**Avis délibéré de l’Autorité environnementale
sur le permis exclusif de recherches (PER) de
gîtes géothermiques sur l’île de La Réunion dit
« Permis de Cafres-Palmistes »**

n°Ae : 2025-019

Avis délibéré n° 2025-019 adopté lors de la séance du 24 avril 2025

Figure 3 : Périmètre de la demande de PER de Cafres-Palmistes (source : dossier).

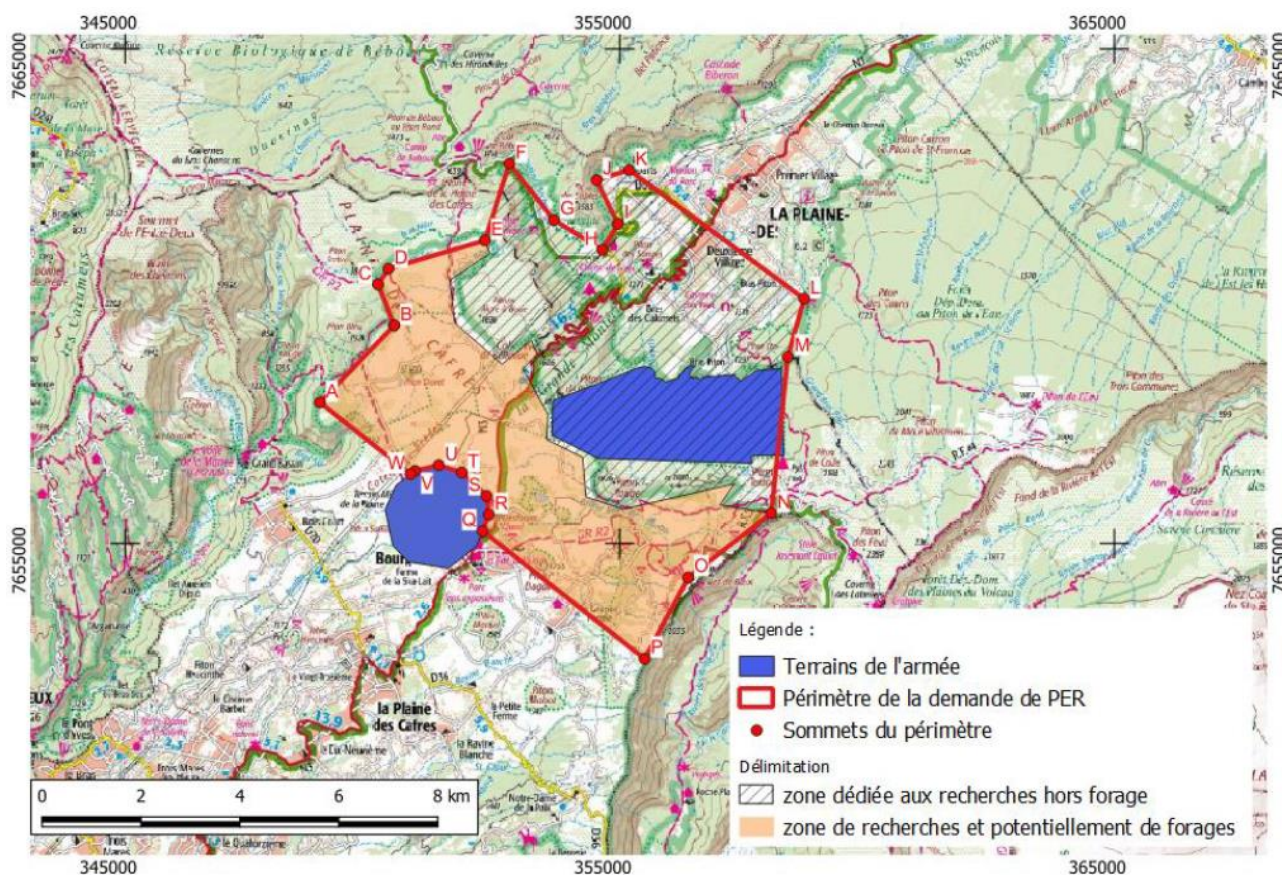
La demande de PER a été actualisée fin 2024. L'actualisation visait notamment à prendre en compte des contraintes militaires (dont un dépôt de munitions et un champ de tir, figurés par les zones bleues figure 3), ce qui a réduit le périmètre. Toutefois, le périmètre initial couvre une superficie de 52,3 km² alors que le périmètre révisé couvre 54,9 km², sans explication sur cette apparente contradiction malgré la fourniture d'une annexe intitulée « Note de clarification du périmètre demandé ». En outre, de nombreuses cartes du dossier sont celles du PER avant réduction du périmètre. Enfin, le dossier annonce à de nombreuses reprises et dans ses différentes pièces une superficie de 32 km² sur la Plaine des Cafres et 24,5 km² sur la Plaine-des-Palmistes (le mémoire technique cite ce chiffre, mais aussi 20,3 km²), ce qui représente encore une surface totale différente.

L'Ae recommande de vérifier la cohérence des superficies du PER, le cas échéant de les corriger, et de mettre à jour les cartes du dossier pour tenir compte du périmètre effectivement sollicité.

Le périmètre du PER sollicité est divisé en deux zones distinctes sur la figure 3 :

- en orange une zone de recherches scientifiques et d'implantation pour d'éventuels futurs forages,
- en hachuré noir, une zone uniquement de recherches et mesures (dont les forages d'exploration sont donc exclus « à ce stade »).

Figure 6 : Carte des périmètres de protection sanitaire des ressources en eau destinées à la consommation humaine (source : contribution de l'ARS au présent avis).

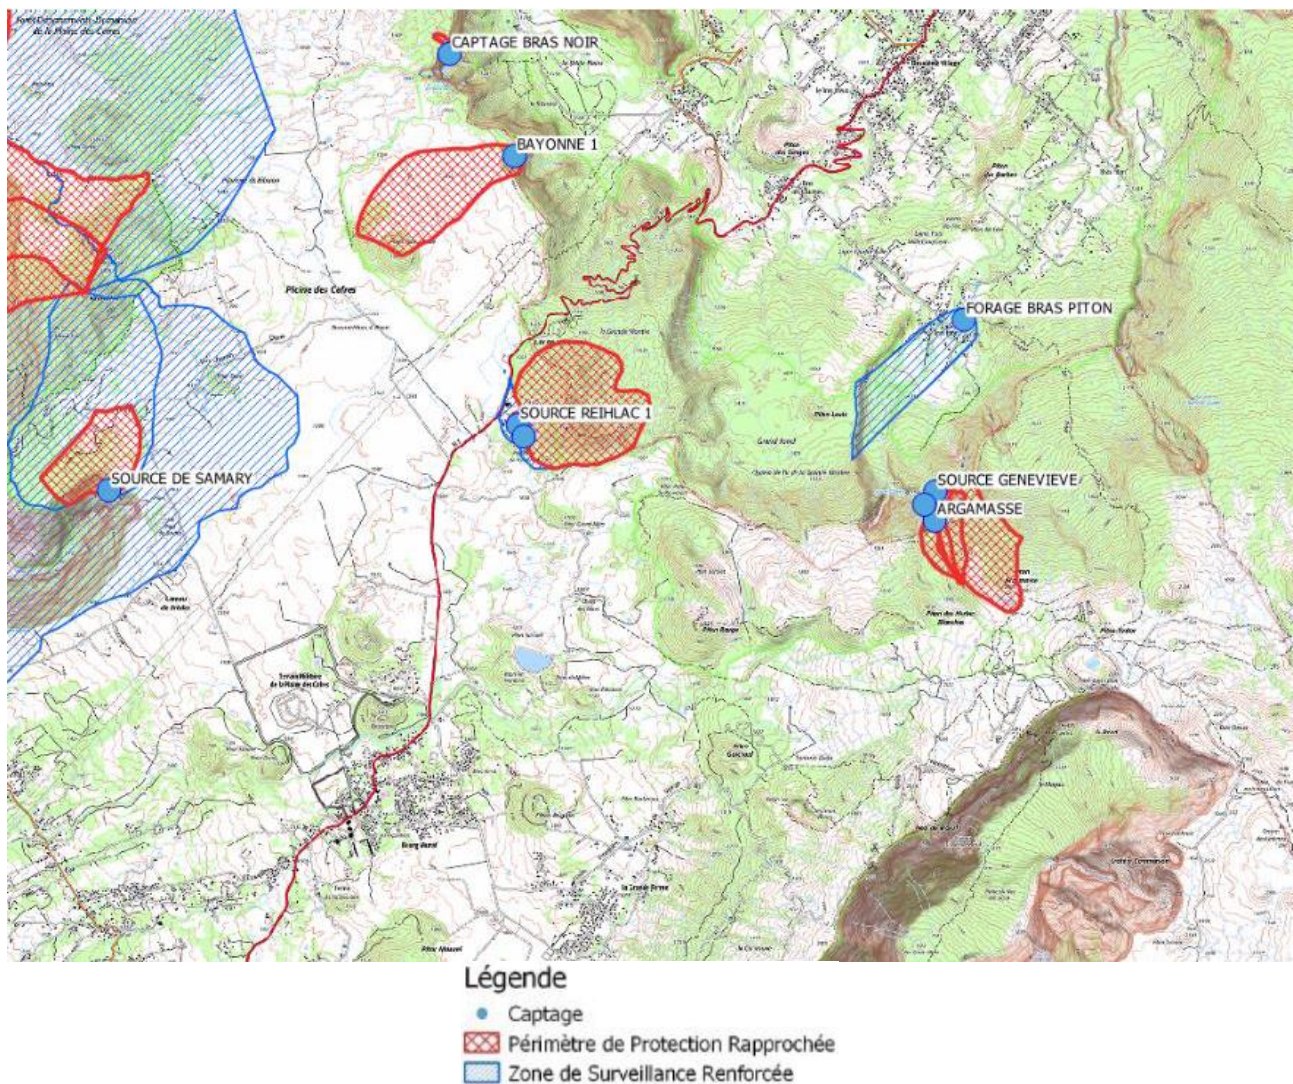
S'il est bien fait état dans le dossier de la présence dans le périmètre du PER de captages d'eau potable, l'ARS signale dans sa contribution au présent avis que les données du dossier doivent être actualisées, certains captages étant en cours d'instauration de périmètres de protection réglementaire. Les aires d'alimentation et les périmètres de protection concernés par le PER, qu'ils soient en vigueur ou ayant été définis sans bénéficier à ce jour d'un arrêté de déclaration d'utilité publique (au total : sept dans la commune du Tampon et deux dans la commune de la Plaine-des-Palmistes), devront être présentés dans le rapport environnemental.

L'ARS conditionne son avis favorable notamment à « *la prise en compte de l'incompatibilité de l'exploitation d'un gîte géothermique dans un périmètre de protection rapprochée d'un captage* » et à « *la prise en compte en amont dans le projet de la nécessaire protection des ressources en eau destinée à la consommation humaine* ». En périmètre de protection éloignée (appelés « zones de surveillance renforcée » à La Réunion), l'ARS conditionne tout projet de géothermie profonde (recherche et exploitation de gîte) à « *l'avis préalable favorable d'un hydrogéologue agréé au titre de la santé publique* ». Il semble nécessaire qu'Engie se rapproche de l'ARS pour disposer de données actualisées.

L'Ae recommande à Engie de se rapprocher de l'ARS pour compléter la cartographie des périmètres de protection des captages d'eau potable en vigueur ou en projet, et de prendre toutes les mesures pour éviter d'y porter atteinte. Elle recommande de mettre en œuvre les meilleures techniques disponibles pour la protection des eaux pour les forages et ouvrages d'exploration et d'exploitation et de les faire tierce-expertiser par un cabinet indépendant. Elle recommande par ailleurs d'éviter les périmètres de protection rapprochée en vigueur ou en projet, et de produire un avis d'hydrogéologue agréé sur le projet dès la phase de mise en œuvre du PER.
